敦賀発電所2号機の審査への対応状況について

2024年7月4日
日本原子力発電(株)

敦賀発電所 2 号機の審査会合では、以下の 2 点について議論されている。

① K断層の活動性評価に関する主要な論点と当社の説明

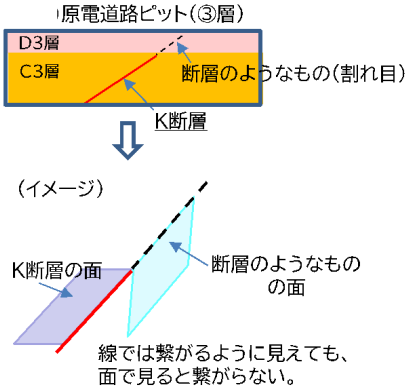
主な論点	当社の説明
論点1	【K断層の分布及び性状】 ・K断層は平均1m位と幅が広く、粘土層も発達していて立派な断層に見える。 ・ずれ方向(変位センス)等において、局所的な特徴が定義されていない。	・ボーリングコアデータ等で活動時期の違いを説明し、破碎幅の全てが規制基準上注目すべき約12～13年前の活動によるものではないことを説明。 ・K断層の大局的な特徴と局所的な特徴を明確化。  K断層の幅 K断層の活動の痕跡
論点2	【③層及び⑤層の堆積年代の評価】 ・③層は整然と堆積した地層でなく上載地層とはなり得ない。 ・③層のOSL年代測定結果(13.3±0.9万年前より古い)について、誤差を考慮すると活動時期が12～13万年前より古いとする評価と矛盾する。	・③層の地層の走向・傾斜、堆積過程や環境を整理し、整然と堆積したことを説明。 ・火山灰分析、花粉分析等と合わせて、③層は13万年前よりも古い層であることを説明。
論点3	【北西法面におけるK断層の活動性評価】 ・新たに確認した断層のようなもの(割れ目)はK断層ではないことを示すこと。ズレ(変位)が無いことでK断層ではないと言えない。	・割れ目によるズレ(変位)や変形が確認できないこと、K断層による変形を受けていないことが明確な地層まで割れ目が伸びていることから、K断層とは異なることを説明。
論点4	【原電道路ピット及びふげん道路ピットにおけるK断層の活動性評価】 ・原電道路ピットでK断層の上方延長部に見られた割れ目がK断層の延長ではないことを示すこと。	・K断層と割れ目の姿勢(走向・傾斜)の違いから、別物であることを説明。  原電道路ピット(③層) D3層 C3層 断層のようなもの(割れ目) K断層 (イメージ) K断層の面 断層のようなものの面 線では繋がるように見えても、面で見ると繋がらない。
論点5

② K断層の連続性評価に関する主要な論点

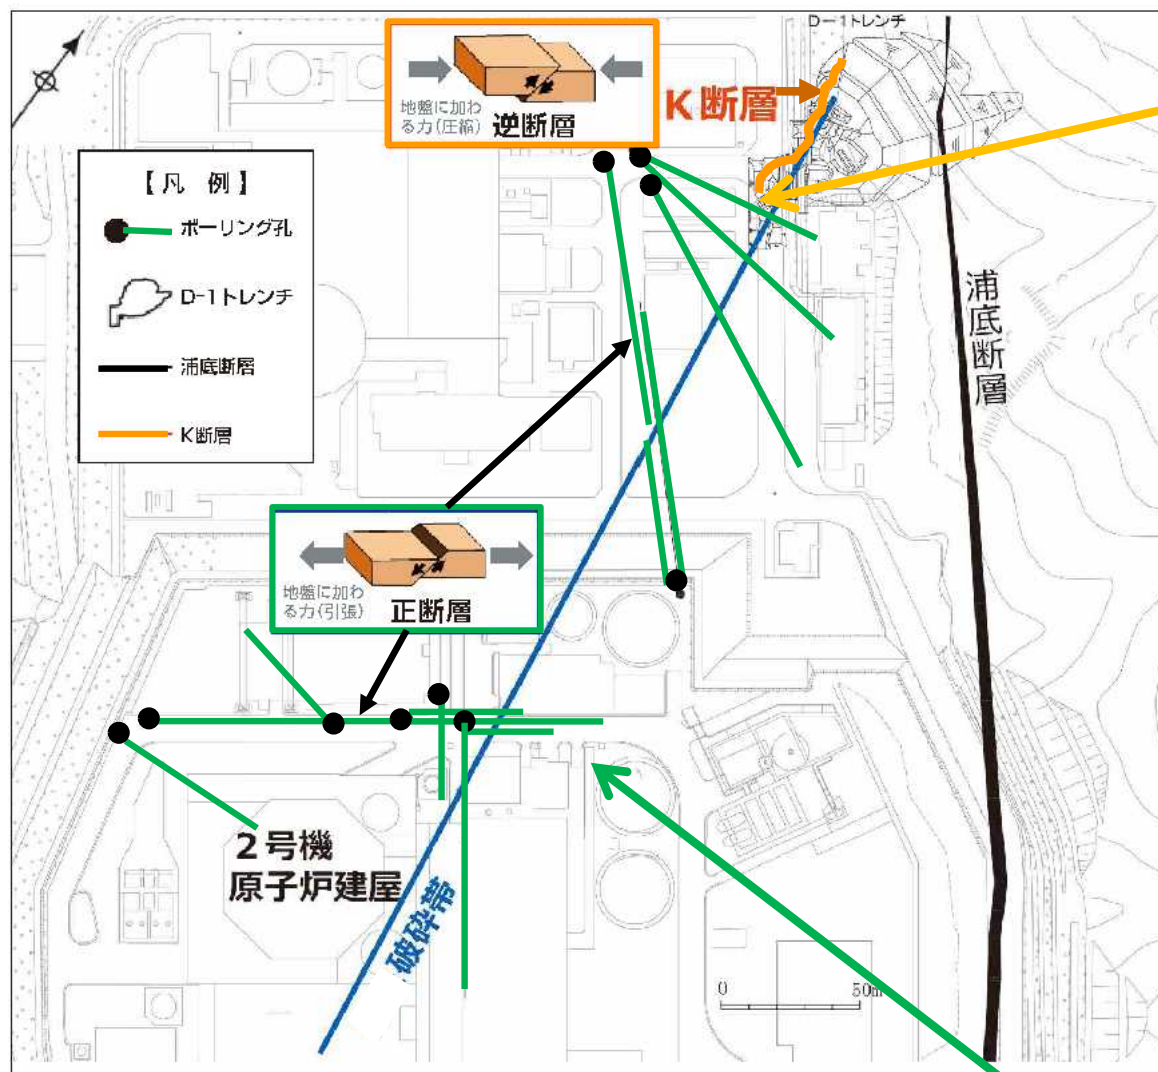
K断層の延長部が南方に続くかどうかの基準の妥当性

- ・ボーリングコア試料にK断層の特徴を持つ破碎部があるか
- ・ボーリングコア試料の破碎部で行った鉱物脈法による評価が妥当か
